|   | | Denominazione CANALINA PER CATENA PORTACAVI | | Scala | Dis. U.F. |
| | | FISSA | | | |
| | | Macchina | SALDATRICE SL4FF | Massa N/A | Fg. 1 |
| QUESTO DISEGNO NON PUO' ESSERE RIPRODOTTO O CEDUTO SENZA NOSTRA AUTORIZZAZIONE SCRITTA DALLA DITTA GRAF Synergy THIS DRAWING CANNOT BE REPRODUCED OR GIVEN UP TO THIRD PARTIES WITHOUT GRAF Synergy FACTORY WRITTEN AUTHORISATION | | CODICE 3RZ109111-11 | | Revisione C | |

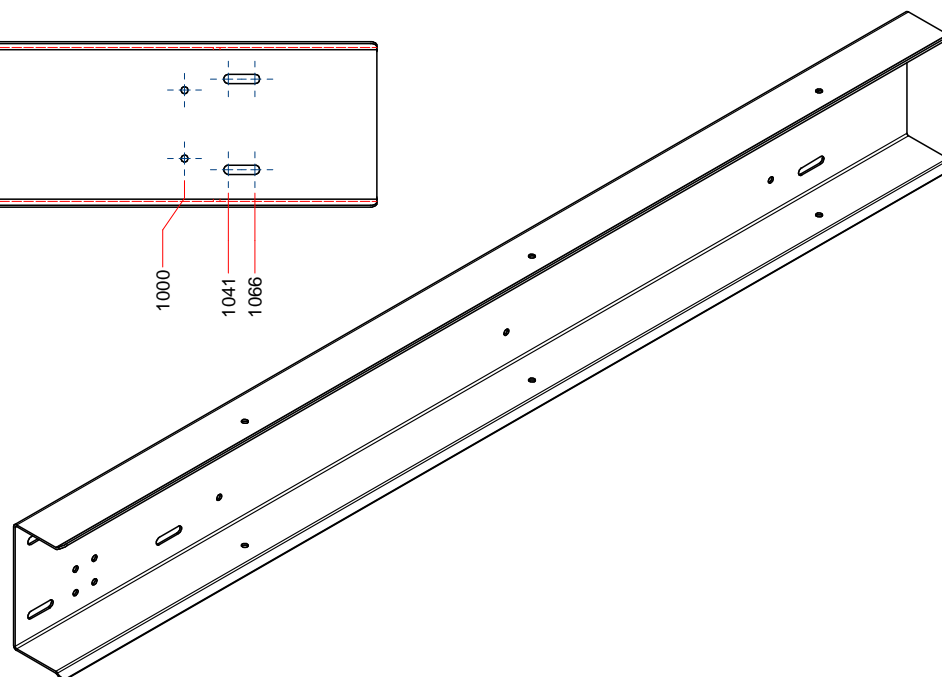
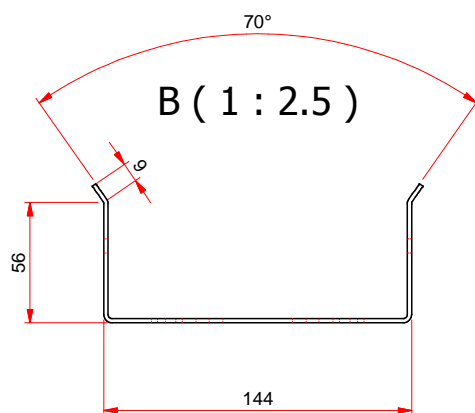
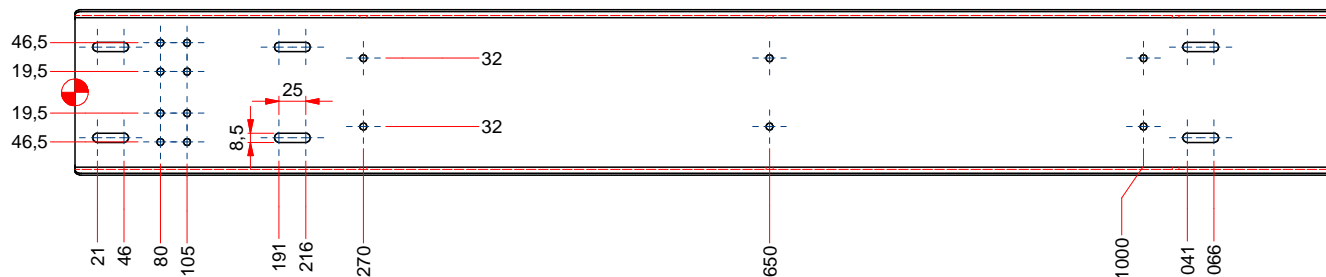
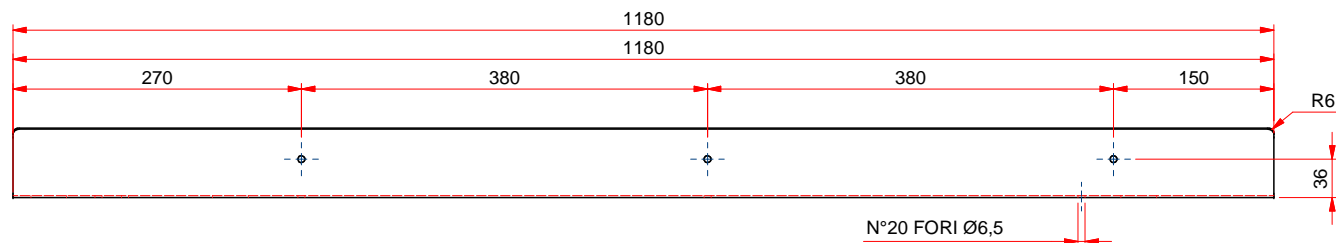
| C | 07.04.2016 | AGGIUNTO N°2 ASOLE 8.5X25 | | 160407 | F.U. |
| B | 18.12.2015 | MODIFICATO LG. CANALA PER ADATTAMENTO A QUADRO Elett. LG.1500, MODIFICATO QUOTA 1180 ERA 1300, ELIMINATO TAGLIO LATERALE | | 151718 | F.U. |
| A | | AGGIUNTO 20 FORI Ø6.5 | | 150713-3 | franzini |
